**Государственное бюджетное образовательное  
учреждение дополнительного образования  
Республики Крым «Центр детско -  
юношеского туризма и краеведения»  
(учебный центр)**

### ПАСПОРТ ДОСТУПНОСТИ объекта социальной инфраструктуры (ОСИ)

### АКТ ОБСЛУЖИВАНИЯ объекта социальной инфраструктуры К ПАСПОРТУ ДОСТУПНОСТИ ОСИ

Фото 24

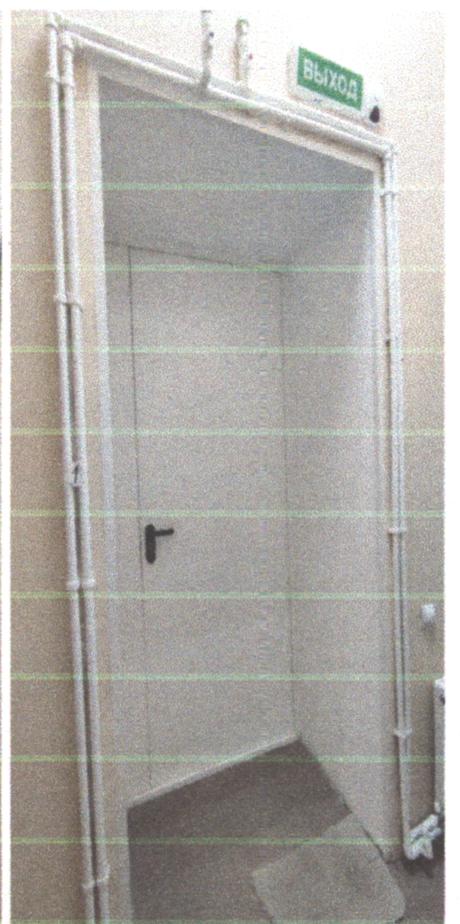
6.1	Визуальные средства	есть	-	6- 9, 11, 12, 15, 19, 21, 24	- частичная визуальная информация	Все	- визуальная информация должна располагаться на контрастном фоне с размерами знаков, соответствующи ми расстоянию распознавания на высоте не менее 1,5 м и не более 4,5 м до уровня пола	Капи таль ный remo нт, реко нстр укци я, орга низа ция альт ерна тивн ой фор мы обсл ужив ания (дис танц ионн о, на дому и пр.)

Фото 25

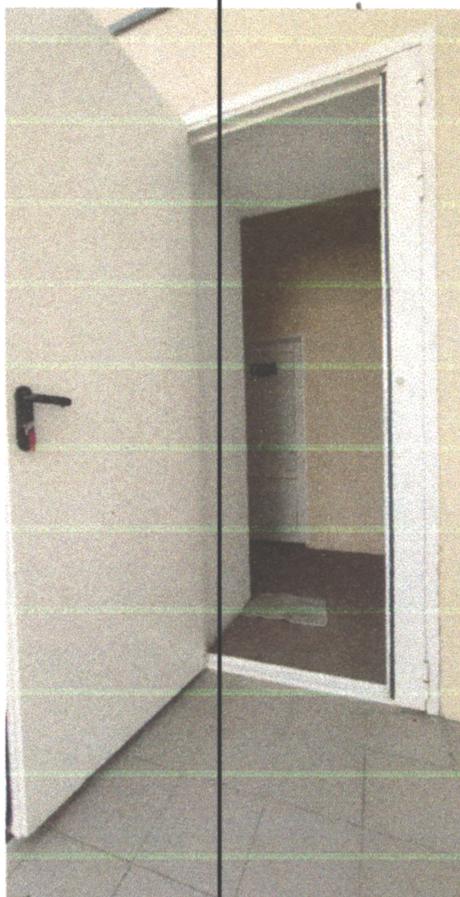
2.3	Входная площадка (перед дверью)	есть		4, 26				
2.4	Дверь (входная)	есть		5, 25	- в дверных проемах имеются пороги 0,05 и 0,03 м;  - отсутствуют доводчики;  - на главном входе отсутствует информация об объекте, в том числе для инвалидов с нарушениями зрения	К,С,О  Все  Все	- дверные проемы не должны иметь порогов и перепадов вь сот пола. При необходимости устройства их высота или перепад высст не должны превышать 0,014 м; - следует применять двери, обеспечивающие задержку автоматического закрывания дверей продолжительнос тью не менее 5 с; - установить информирующю табличку о наименовании и режиме работы объекта, выполненную в рельефном плоско - выпуклом формате, продублированную шрифтом Брайля рядом с входной дверью со стороны дверной ручки на высоте от 1,2 до 1,6 м от уровня пешеходной зоны	Капитальный ремонт, реконструкция, организация альтернативной формы обслуживания (дистанционно, на дому и пр.)
